# 検査ができない再処理工場・直下地盤がゆれを増幅するMOX工場

## 直接検査できない機器が多数

## MOX工場の地震応答解析

図1 使用前事業者検査の対象の分類

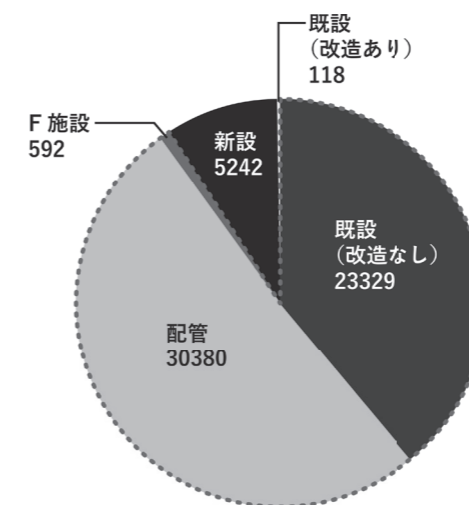
事業者検査の対象となる建物・構築物・機器・配管の分類について、円グラフ（図1）と表（表1）を示す。表中の「F施設」は使用済み燃料の受け入れ・貯蔵施設（受け入れ建屋と貯蔵建屋）のことを指している。円グラフの破線で囲んだ部分が耐震補強を含めて改造工事などが予定されていない対象物である。

それまでの資料とは、配管の数え方を変えており、また、建物・構築物と配管についてはアクセス可能かどうか明確にはされていない。重大事故等対処設備の配管のうち、セル内の2,183箇所の配管はアクセス困難ということだろうが、それ以外についてはどう判断しているのかよくわからない。

この表の「既設（改造なし）」+「配管」+「F施設」あわせて54,301箇所の検査対象のうち、グレーで色をつけた部分37,680箇所の対象物（約70%）について、（アクセスが困難なため）日本原燃は実検査はおこなわずに記録の確認で使用前事業者検査に代替する、といている。これでは、建物・構築物や配管について、たとえアクセス可能で実検査ができたとしても、記録確認ですませることができてしまう。現時点においても、日本原燃が六ヶ所再処理工場の状況全体がどうなっているのかをつかめていないのに、ますますあやしくなってくる。

図3 PS検層位置（PS：PS(well)logging。P波とS波のこと。）

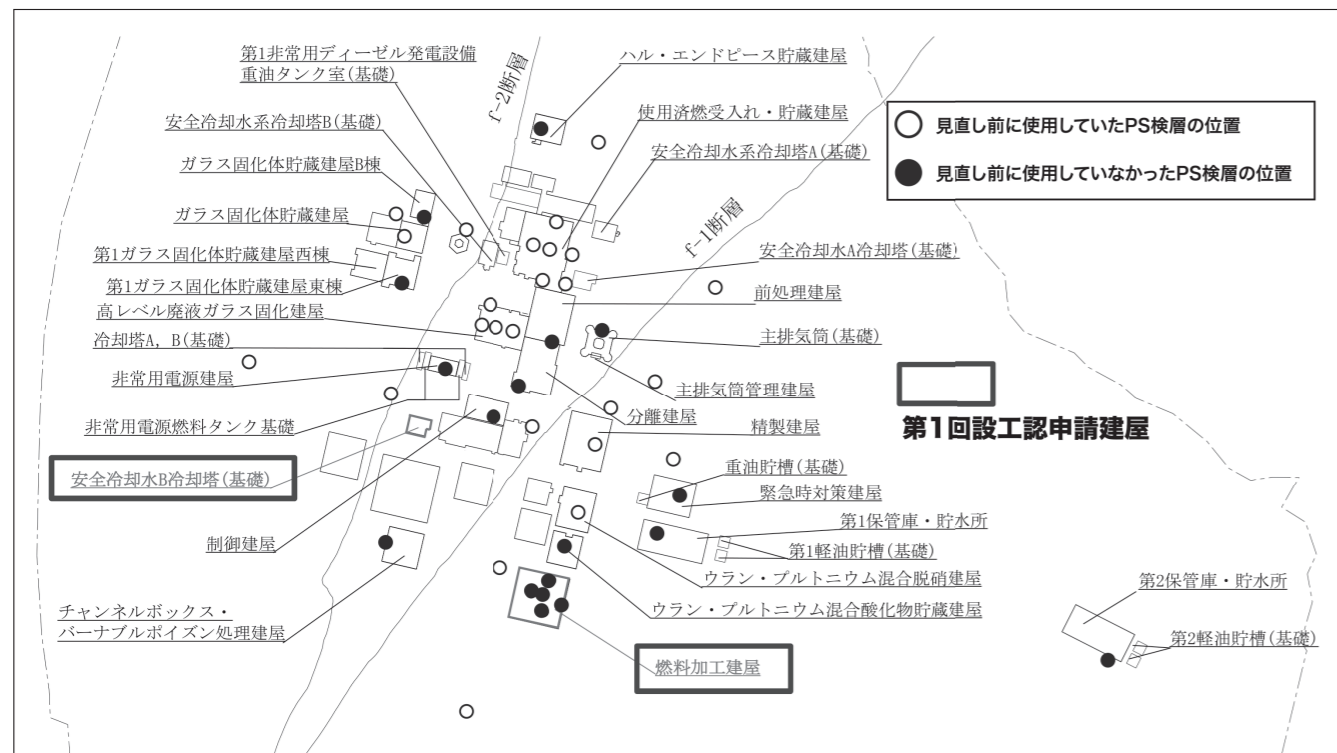
再処理工場の敷地内には、地下の地質構造を調査するためにたくさんのボーリング孔があげられて、土壌のサンプル採取などがおこなわれている。また、ボーリング孔を利用してPS検層という振動をつかった地下の探査も数多くおこなわれている。図3に白と黒の丸で示したものがPS検層の位置である。今回の申請にあたり、PS検層を追加しておこなっており、燃料加工建屋の直下でも複数取得されている。

地盤がモデル化され、地震応答解析がおこなわれる。燃料加工建屋の地震応答解析を実施するにあたって、日本原燃は以前の設工認のときの地盤モデルをそのまま採用して、地震応答解析をおこなっていた。3月15日の審査会合で、規制庁から新たに取得したPS検層によるデータを地盤のモデル化に使用していないことを指摘された。

図2 地盤モデルの概要図

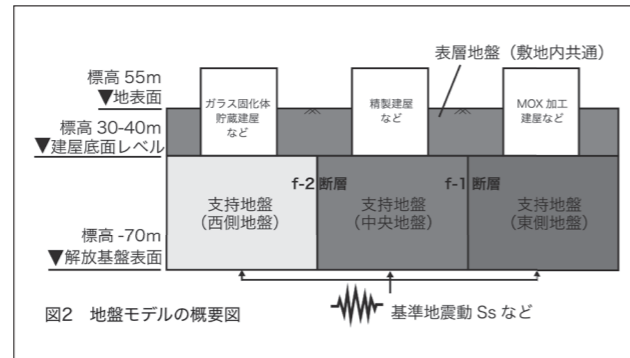
日本原燃は、敷地内を走るf-1とf-2の2本の断層を境に、敷地の地盤を図2のように、「西側地盤」、「中央地盤」、「東側地盤」の3つに分けてモデル化し、耐震計算をおこなっている。今回、MOX工場の設工認で申請した燃料加工建屋は東側地盤に設置される建設中断中の建屋である。

また、地盤モデルの妥当性が疑われるのは、解放基盤表面より上部だけに限らないのではないかと。六ヶ所再処理工場およびMOX工場の場合、標高-3045mの位置に地震基盤が設定されており、そこから解放基盤表面である標高-70mまでの地質構造のモデルについても再検討すべきではないか。その場合には、基準地震動がいまより大きくなる可能性がある。（上澤千尋）

図4 燃料加工建屋の基礎版底面における入力地震動の比較（Ss-Aに対して）

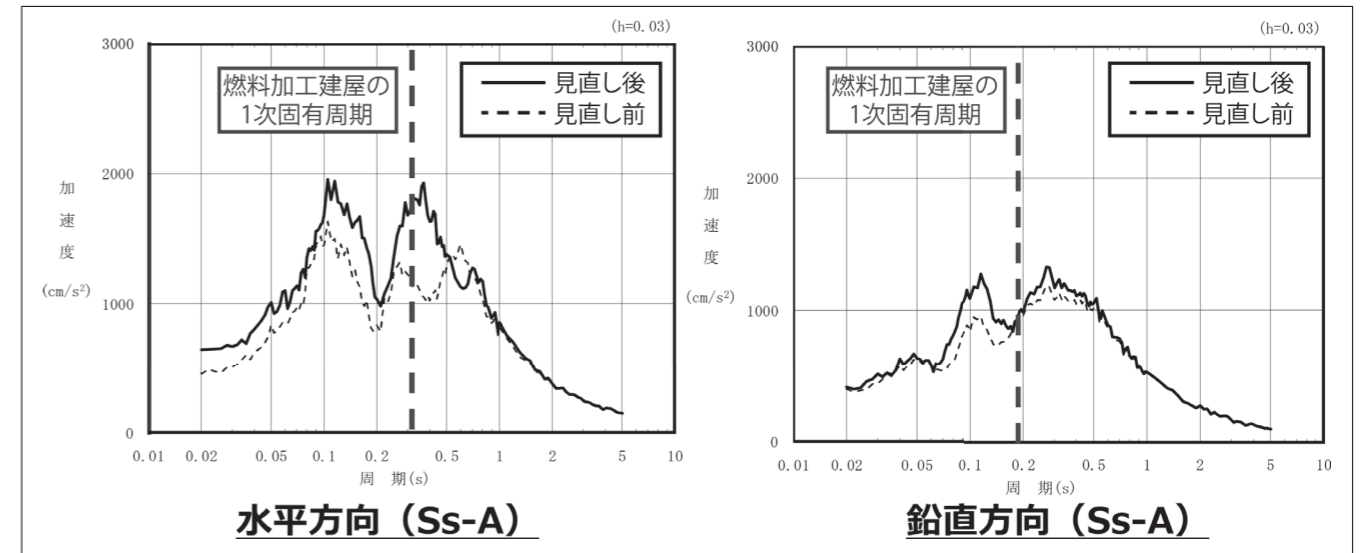
6月28日および8月30日の審査会合の資料をみると、基準地震動Ss-A（最大加速度700Gal）に対する、新たに取得したデータを用いた地盤モデルでの解析結果としては、加速度、せん断力、曲げモーメントいずれも、以前の地盤モデルの結果より大きな値となっている。図4のように建屋基礎版下での入力地震動の結果を見ても、建屋の固有周期付近をはじめ多くの周期帯で従来の結果を上回っている。また、図5に示すように、建屋の基礎版より上部の最大加速度をみると、4割ほど大きな値が得られている。

それでも日本原燃は、燃料加工建屋の解析結果としては検定基準以下におさまる見通しだ、としている。しかし、機器・配管類の評価はまだされておらず、再
